ПАСПОРТ ДОСТУПНОСТИ

объекта социальной инфраструктуры (ОСИ) № 27

объект: Федеральное государственное бюджетное образовательное учреждение высшего образования «Тульский государственный университет»,
ФГБОУ ВО «ТулГУ» (учебно-производственные мастерские)

**АКТ ОБСЛЕДОВАНИЯ
объекта социальной инфраструктуры
К ПАСПОРТУ ДОСТУПНОСТИ ОСИ № 27**

Фото № 16.

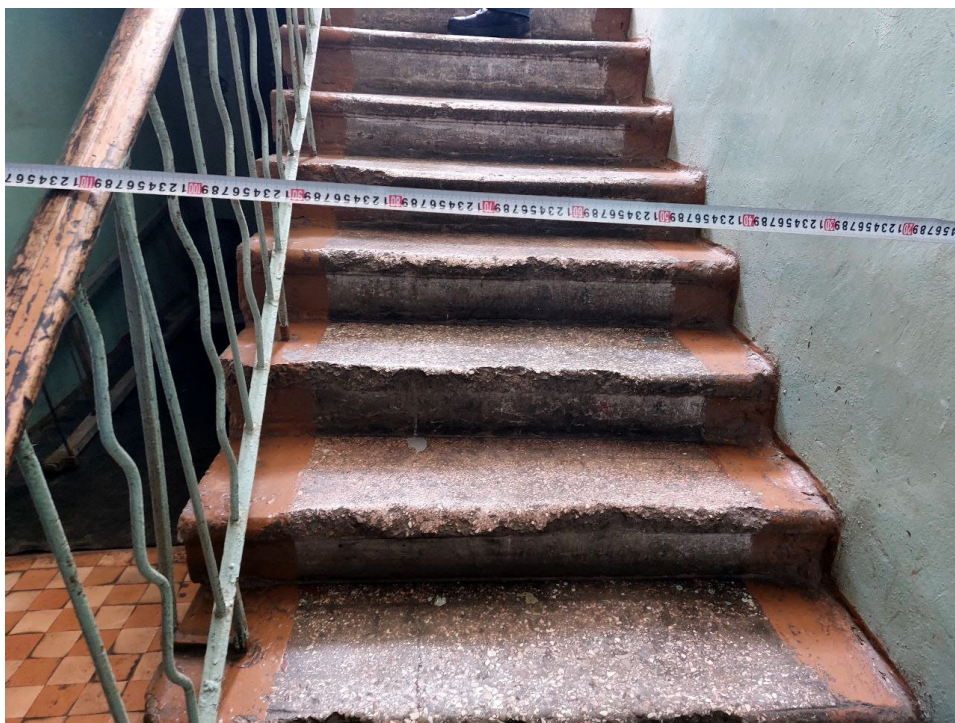
16	Для эвакуации инвалидов на креслах - колясках предусмотреть эвакуационное кресло - Самоспас	К	До капитального ремонта для эвакуации инвалидов на креслах - колясках предусмотреть эвакуационное кресло, которое должно быть установлено на каждом этаже.	Текущий ремонт
	Общие	Привести в соответствии с СП 59.13330.2020
